**Anlage 2 zur Beschlussfassung des Umwelt- und Planungsausschusses am 15.12.2009 und des Rates am 17.12.2009 über die Anregungen aus der Beteiligung zur Aufstellung des Bebauungsplanes Nr. 54.1 „Wischhausstraße“ (Vorlage 2009/245)**

**Einwender:** A

**Stellungnahme vom:** 09.11.2009

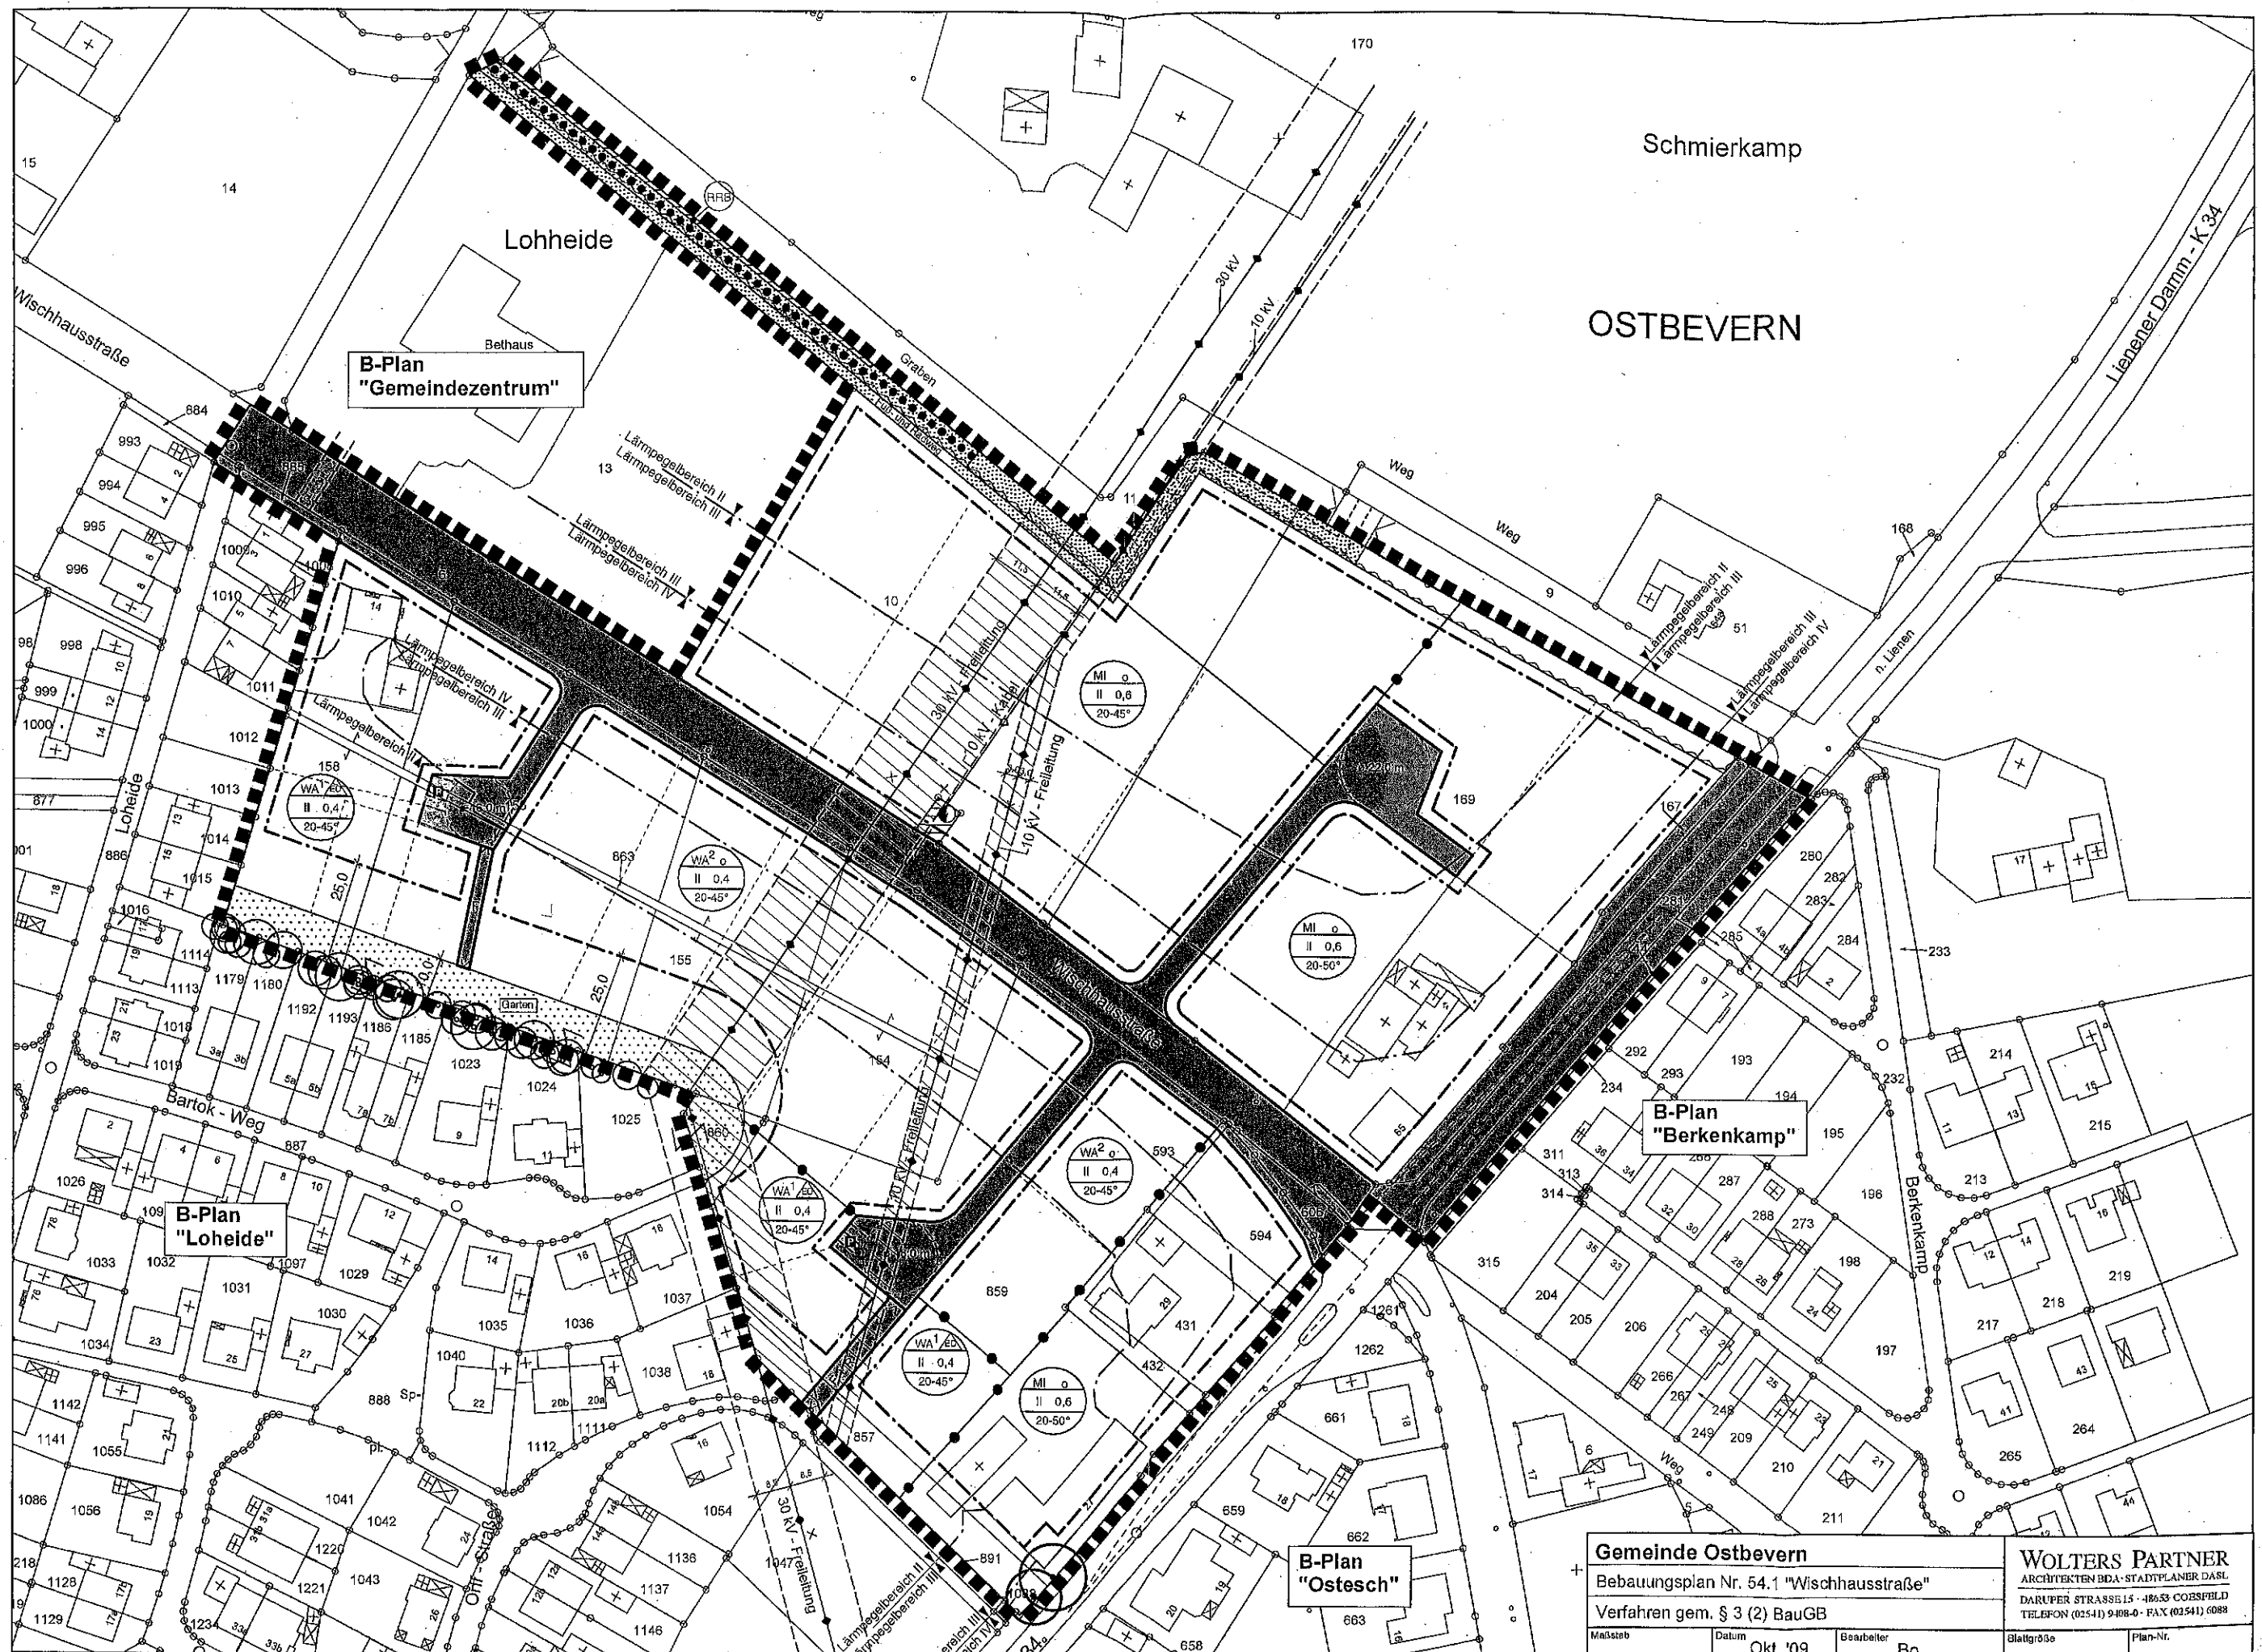
Gemäß 4.3 des Bebauungsplans sind 20 % der Kfz-Stellplätze im öffentlichen Verkehrsraum als öffentliche Parkplätze anzubieten. In den südlichen Wendeparkbereich werden kleine Parktaschen im Rahmen der Ausbaugestaltung angeboten.

Gemäß der dem Bebauungsplan beigefügten Skizze ist aber erkennbar, dass diese Parktaschen im westlichen Bereich des Wendeparkes angeordnet sind. Diese Skizze entspricht somit nicht den Textvorgaben des Bebauungsplanes.

Ich weise darauf hin, dass für den Fall, dass der Bebauungsplan entsprechend dieser Skizze verwirklicht wird, eine Wohnbebauung westlich dieser Stellplätze nicht möglich sein wird, weil die Zufahrt zu den Bauplätzen für Baufahrzeuge und später für die Bewohner der Häuser mit ihren Fahrzeugen durch die Parkplätze nicht vorhanden ist.

Sofern südlich des Wendeparkes ebenfalls Wohnbebauung vorgesehen ist, werden die dortigen Grundstücke ebenfalls nicht mit Fahrzeugen anfahrbar sein, weil dann dort die Parkplätze die Zufahrt blockieren.

Um den Interessen aller Anlieger im neuen geplanten Wohngebiet gerecht zu werden, wird deshalb angeregt, die Wendepark, wie auf der beigefügten Skizze Nr. 2 ersichtlich, weiter südlicher anzulegen. Die Parkplätze sollten dann auch im südlichen Bereich des Wendeparkes angesiedelt werden. Die durch die Verlegung des Wendeparkes verloren gehende Möglichkeit südlich des Wendeparkes wäre dann wieder nördlich des Wendeparkes möglich. Außerdem wäre dann eine Zufahrt für Fahrzeuge für alle Anlieger gewährleistet.

Zum besseren Verständnis meiner Bedenken habe ich auf Ihrer Skizze Nr. 1 die Abweichung zu den Textvorgaben mit Leuchtpfeil kenntlich gemacht.

Die Anregungen werden zur Kenntnis genommen. Zunächst ist auszuführen, dass die vorgeschlagenen Parkplatzflächen in den südlichen Wendehammer nicht die anliegenden Grundstücke blockieren. In den Wendehammer bleibt jeweils eine Zufahrt zu den Baugrundstücken nach Westen offen.

Anzumerken ist, dass die Grundstücksteilungen jeweils Vorschläge sind, d. h. die Parzellierung ist nicht Inhalt der Bebauungsplanfestsetzung. Im Rahmen der konkreten Ausbauplanung wird selbstverständlich die Zufahrt zu den vorgesehenen Grundstückszuschnitten gesichert.
